INFORME DE HITO DE CONTROL N° 00165-2026-CG/GRJU-SCC

EJECUCIÓN DEL PROYECTO: “MEJORAMIENTO DE LAS
CONDICIONES DE SALUBRIDAD DEL RÍO CHILCA ENTRE
LOS DISTRITOS DE CHILCA Y HUANCAYO, PROVINCIA DE
HUANCAYO - REGIÓN JUNÍN”

HITO DE CONTROL N° 4 – SUSPENSIÓN DE PLAZO N° 1 Y
VALORIZACIONES DE OBRA DE LOS MESES DE NOVIEMBRE
Y DICIEMBRE DE 2025.

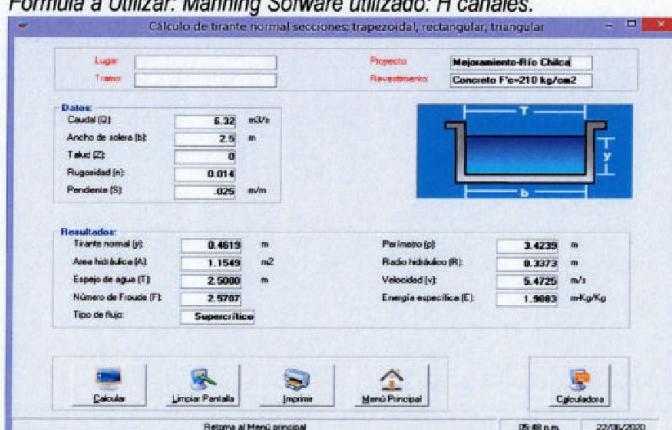
- 1. DISEÑO HIDRÁULICO DE LA CANALIZACIÓN CONSIDERADO EN EL EXPEDIENTE TÉCNICO BASADO EXCLUSIVAMENTE EN CAUDALES PLUVIALES DE LA MICROCUENCA DEL RÍO CHILCA, VIENE SIENDO AFECTADO POR EL INGRESO DE CAUDALES SANITARIOS NO PREVISTOS, INCREMENTANDO EL CAUDAL MÁXIMO DE DISEÑO PREVISTO EN 6,32 M³/S, SITUACIÓN QUE CONTRAVIENE LAS CONDICIONES DE DISEÑO Y GENERA RIESGO EN LA FUNCIONABILIDAD DE LA OBRA.**

Datos:

Sección del canal = Rectangular Caudal

(Q)= 6.32m³/s Ancho de solera

(b)= 2.50 m

Evidencia de socavación por la zona de transición T-13

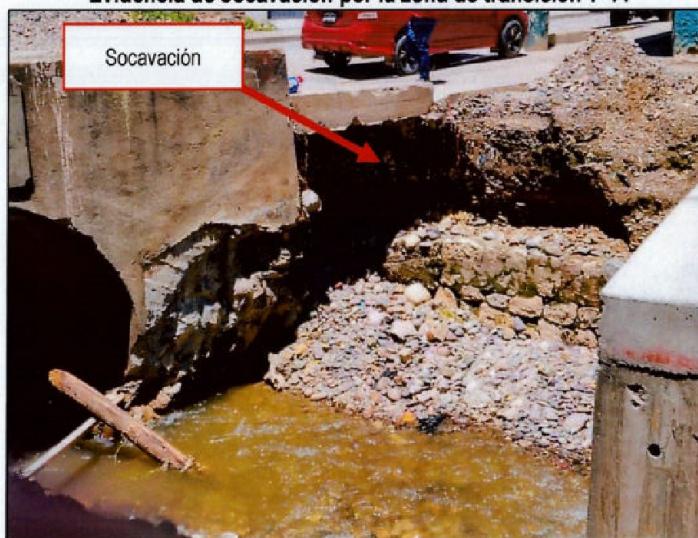
Fotografía n. ^o 20	Fotografía n. ^o 21
 <p>Ras de la vereda de la vivienda existente.</p>	 <p>Nivel de excavación efectuado.</p>

Ubicación: En la progresiva km. 3+060, correspondiente a la zona de transición T-13 de ingreso al puente de la Calle Real.

Fotografía n.º 23
Zona de transición T-08 - Progresiva km. 2+156

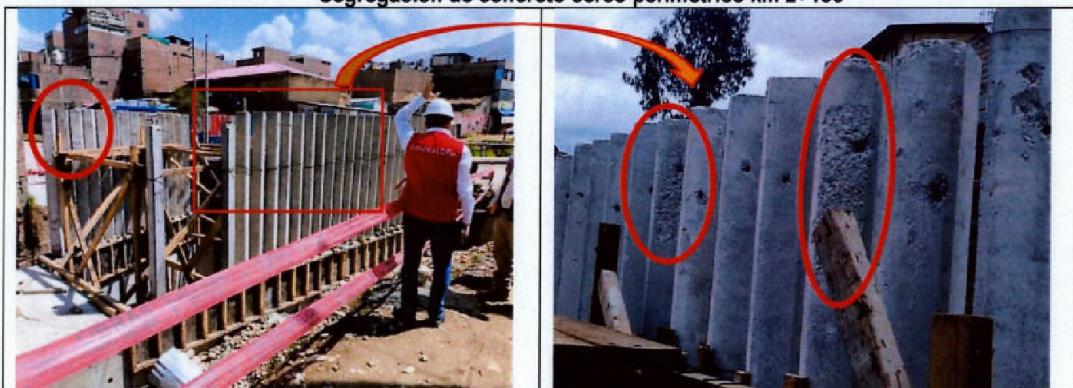
I. Partida: 06.04.01 Cerco perimétrico – protección de concreto H=2.50

Durante el recorrido se advirtió la ejecución de la zona de transición T-08 ubicado por la progresiva km. 2+150, en la cual se evidencian trabajos en los muros de concreto encontrándose aun el encofrado en las vigas de concreto faltando realizar trabajos de desencofrado, asimismo se advirtió la ejecución del cerco perimétrico conformada por columnas de concreto, tal como se muestra en la fotografía siguiente:

Fotografía n.º 22

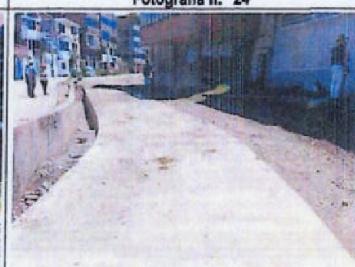
Descripción: En la progresiva km. 2+465, se constata la existencia de un canal que vierte aguas servidas y pluviales directamente hacia el canal en construcción. Al respecto, el Residente de obra manifestó lo siguiente: "Este canal pertenece a la EPS SEDAM Huancayo las aguas que se están vertiendo son la mezcla de aguas servidas y aguas pluviales, es uno de los tres (3) vertientes que se encuentran en el área de construcción. SEDAM se comprometió en noviembre que se anularía; sin embargo, hasta la fecha no se realizan trabajos, faltando 15 días para el plazo que ellos mismos mencionaron".

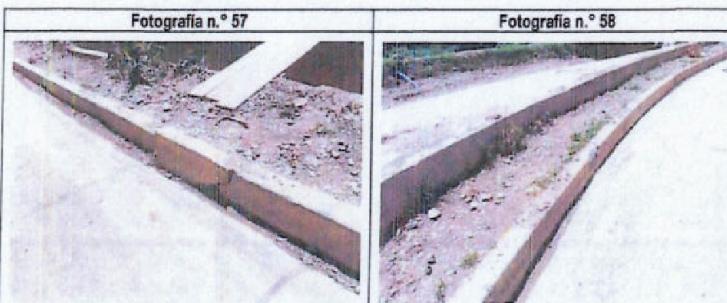
Descripción: En la progresiva km. 3+060, correspondiente a la zona de transición T-13 de ingreso al puente de la Calle Real, se constata la acumulación de aguas residuales en toda la zona excavada, visualmente, se aprecia que el terreno ubicado debajo de la vereda (margen izquierdo) presenta socavación activa, esto producto del proceso de excavación realizado por el contratista, ha quedado expuesta y sin protección una tubería de agua potable. Al respecto, el Residente de Obra manifiesta: "Nuestra excavación fue contratada, y la socavación fue producto de la erosión de la activación del río, y este tramo es considerado su intervención con el edificio de obra n.º 2".

Además, se constata que este frente de trabajo carece de señalización de seguridad y protección perimetral, a pesar de que los pobladores de la zona utilizan estos accesos de forma continua para ingresar a sus viviendas, esta situación evidencia un riesgo crítico de accidentes para los transeúntes y de colapso de la infraestructura peatonal existente, debido a la inestabilidad del suelo provocada por la socavación y la exposición de servicios básicos.

Descripción: En el Puente Real se constata dos tuberías de 8" que según detalla el Residente de Obras es desague de aguas residuales.

Descripción: En la progresiva km. 3+060, zona de transición T-13 de ingreso a puente de la Calle Real, no se constata señales de seguridad.
